Záznam z porady

ke zpracovávání Záměru projektu a Doprovodné dokumentace stavby

„Zřízení Žst. Česká Metuje“

Teplice n/M.

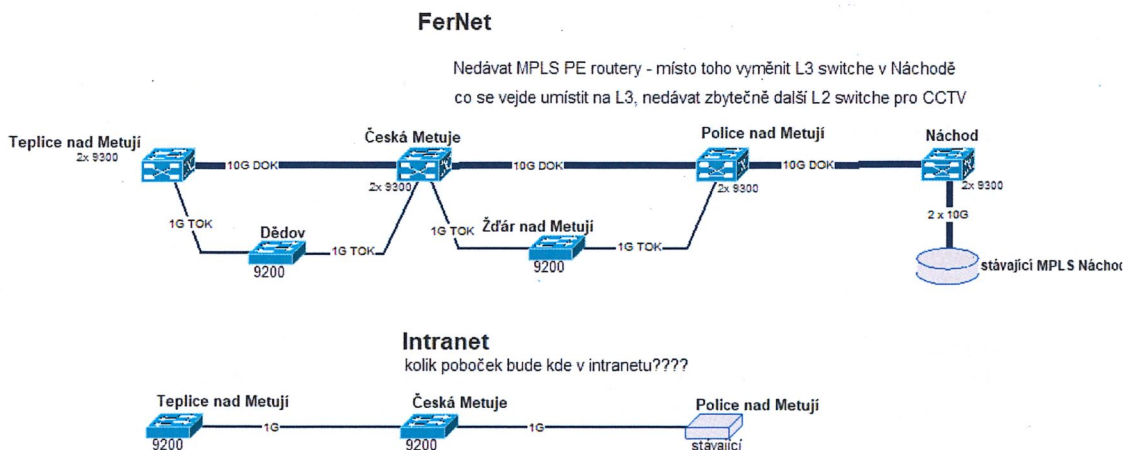
Stávající: Switch 2950 24p. Napájení zdroj 48V, střídač, baterie.

Nově instalovat datový rozvaděč 800 x 800, se zadním přístupem. Obnova baterií.

Ing. Rozsypal: Bylo doplněno do TZ.
